**Vorhabenbezogener Bebauungsplan "Karlstraße – Neutorstraße – Wildstraße – 1. Änderung", Stadt Ulm**

**Abwägung der eingegangenen Stellungnahmen im Rahmen der förmlichen Öffentlichkeitsbeteiligung und förmlichen Beteiligung der Behörden und sonstigen Träger öffentlicher Belange**

**Anlage:**  
Bestandsplan

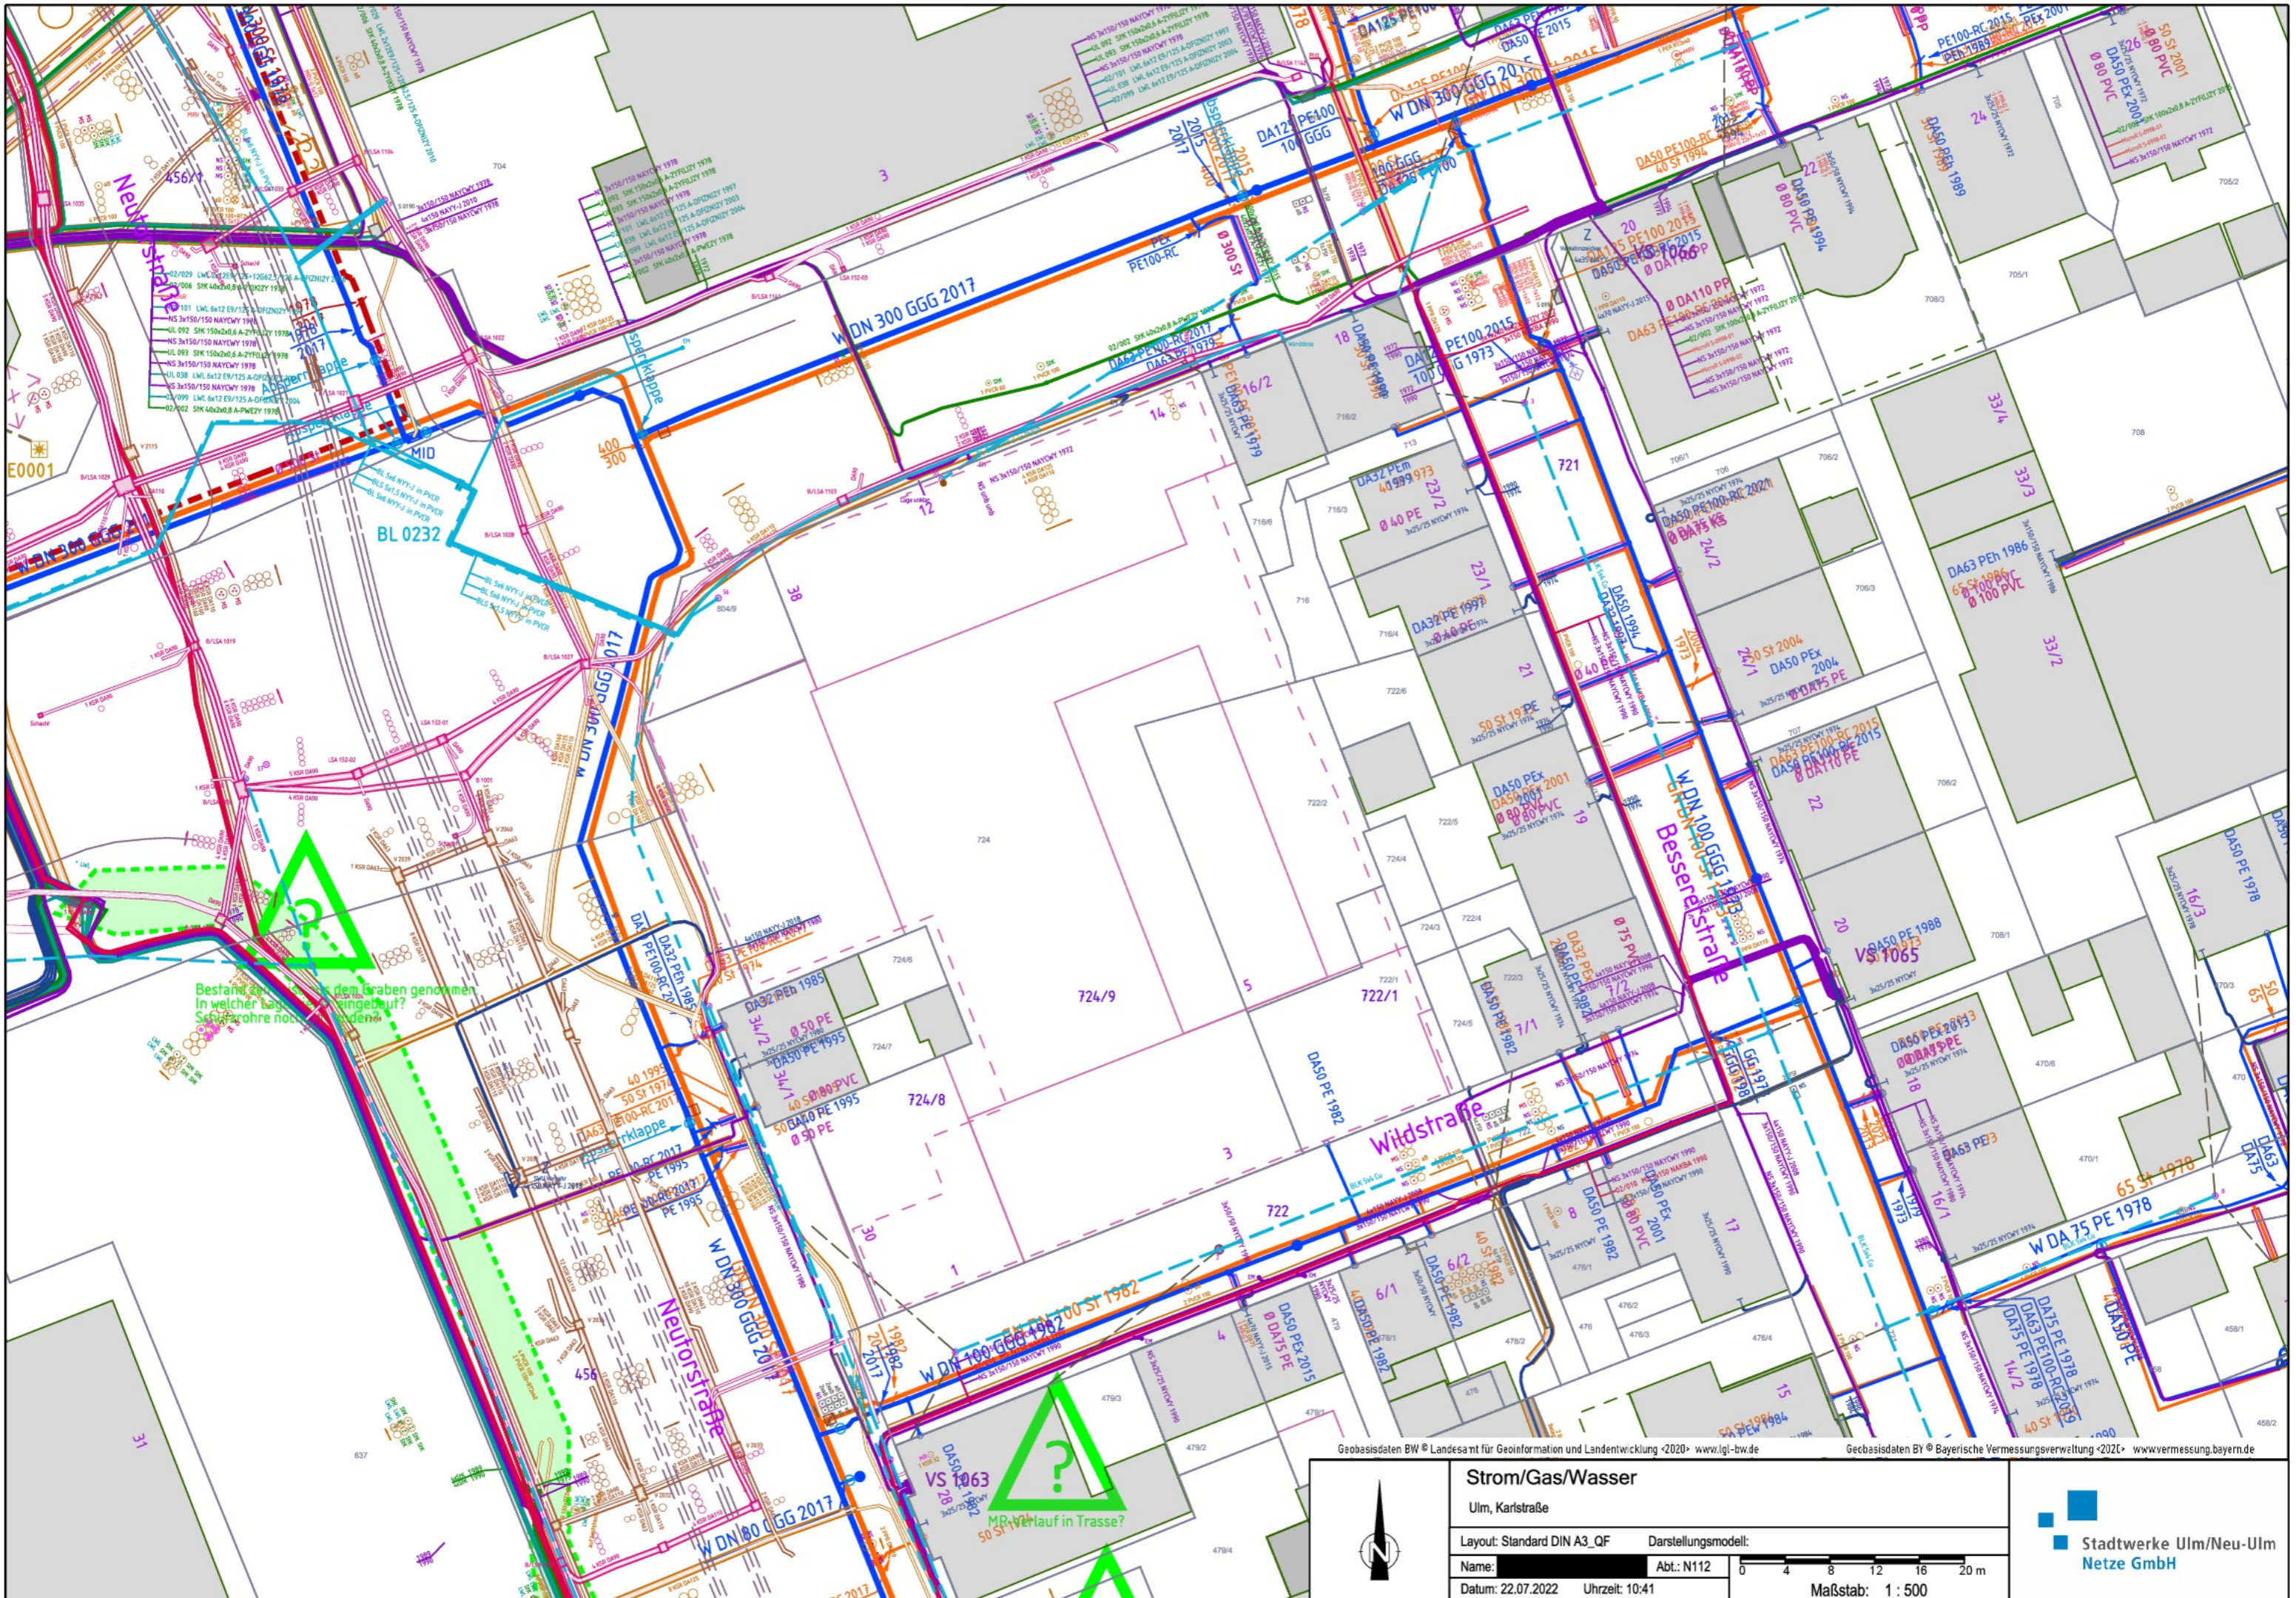
Allerdings möchten wir Ihnen mitteilen, dass in der Karlstraße, Neutorstraße und in der Wildstraße diverse Versorgungsleitungen der Stadtwerke Ulm/Neu-Ulm Netze GmbH für Strom, Glasfaser, Wasser und Erdgas, sowie Beleuchtungskabel der Stadt Ulm verlaufen.

Leitungen der Stadtwerke Ulm/Neu-Ulm Netze GmbH dürfen nicht überbaut werden. Von den Leitungen ist mit Bebauung ein Mindestabstand von 2 Meter einzuhalten. In begründeten Ausnahmefällen kann der Abstand von 2 Metern zur Bebauung unterschritten werden.

Die genaue Lage der Leitungen ist im Zweifel mit einem Suchschlitz festzustellen. Werden folgende Abstände zu den Leitungen unterschritten, darf nur in Handaushub gearbeitet werden.

bis 1 kV (Niederspannung)	1,0 m
über 1 kV bis 60 kV (Mittelspannung)	1,5 m
über 60 kV bis 110 kV (Hochspannung)	3,0 m

Wird ein Abstand von einem halben Meter zu der Niederspannungsleitung unterschritten und ist diese nicht in einem Schutzrohr verlegt, muss die Leitung freigelegt und neu eingesandet werden (mit Hinweisband). Die Leitungen sind gegen mechanische Gefährdungen und Belastungen zu schützen, z.B. durch abdecken oder unterbauen.

Weiterhin melden die Stadtwerke Ulm/Neu-Ulm Netze GmbH Bedarf an einer Trafostation auf dem Gelände an, um eine störungsfreie Stromversorgung zu gewährleisten. Ein Standort ist im weiteren Planverfahren zu berücksichtigen und abzustimmen.

Stellungnahmen der Behörden/TÖB:	Stellungnahme der Verwaltung:
<p>berücksichtigen und abzustimmen.</p> <p>Es wird darum gebeten dies bei Ihren weiteren Planungen zu berücksichtigen. Um weitere Abstimmung und Einbeziehung der Stadtwerke Ulm/Neu-Ulm Netze GmbH in weitere Schritte Ihrer Planungen möchte die Stadtwerke Sie hiermit bitten.</p>	
<p><b><u>FUG Fernwärme Ulm GmbH, Ulm mit Schreiben vom 15.08.2022 (Anlage 6.8)</u></b></p> <p>Es wird darauf hingewiesen, dass sich die Hauptversorgungsleitung für die Innenstadt der Stadt Ulm im, beziehungsweise direkt neben dem Baufeld der geplanten Baumaßnahme befindet. Es muss gewährleistet bleiben, dass diese nicht beschädigt wird.</p> <p>Das neu zu erstellende Gebäude kann nach technischer Klärung an das Fernwärmenetz der FUG angeschlossen werden.</p> <p>Die Planung des Fernwärme-Hausanschlusses ist zwingend im Vorfeld mit der FUG abzustimmen.</p> <p>In der Wildstraße ist bereits ein Abzweig für den Fernwärme-Hausanschluss für das o. g. Bauvorhaben vorgesehen (siehe beil. Plan). Aus der Karlstraße sowie aus der Neutorstraße kann das o. g. Bauvorhaben nicht an das Fernwärmenetz angeschlossen werden.</p>	<p>Die Stellungnahme wird zur Kenntnis genommen und zur Berücksichtigung bei der weiteren Erschließungsplanung an die Vorhabenträgerin weitergeleitet.</p>

### Anlage

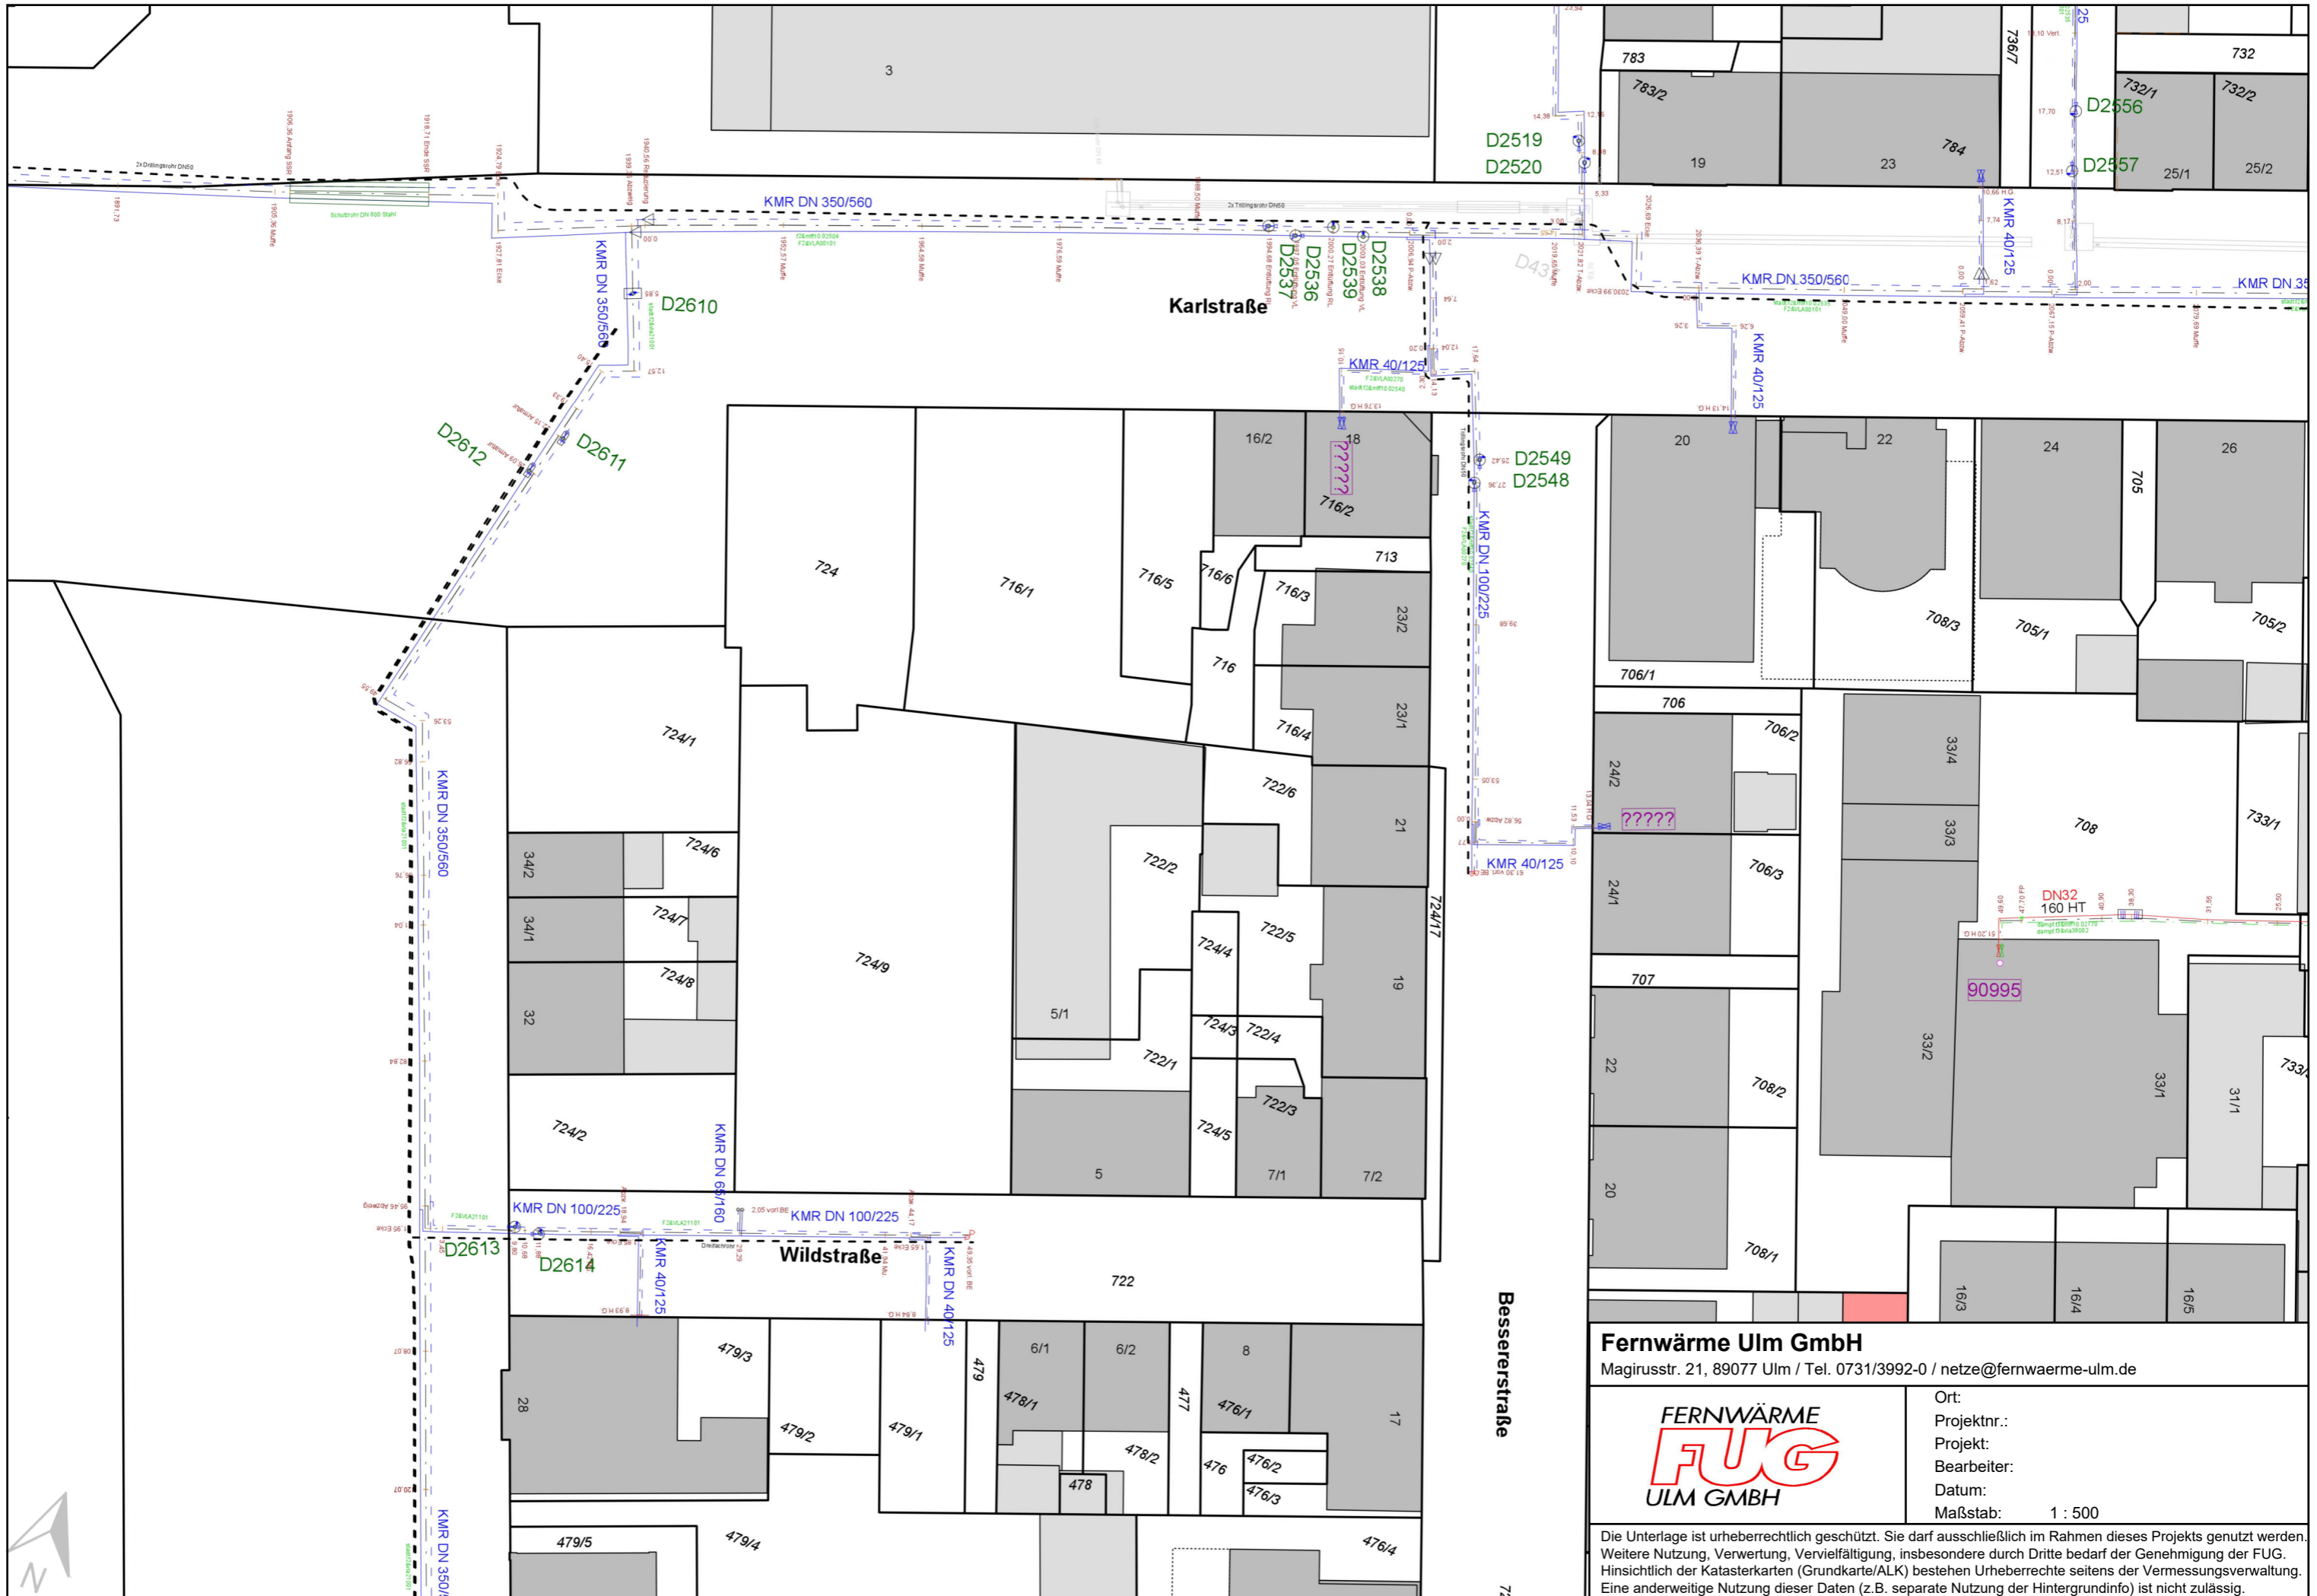
wir weisen darauf hin, dass sich unsere Hauptversorgungsleitung für die Innenstadt der Stadt Ulm im, beziehungsweise direkt neben dem Baufeld der geplanten Baumaßnahme befindet. Es muss gewährleistet bleiben, dass diese nicht beschädigt wird.

In der Wildstraße ist bereits ein Abzweig für den Fernwärme-Hausanschluss für das o. g. Bauvorhaben vorgesehen (siehe beil. Plan).

Aus der Karlstraße sowie aus der Neutorstraße kann das o. g. Bauvorhaben nicht an das Fernwärmenetz angeschlossen werden.

Die Lage der bestehenden Fernwärmeleitungen ist im beigefügten Lageplan 1:500 ersichtlich.
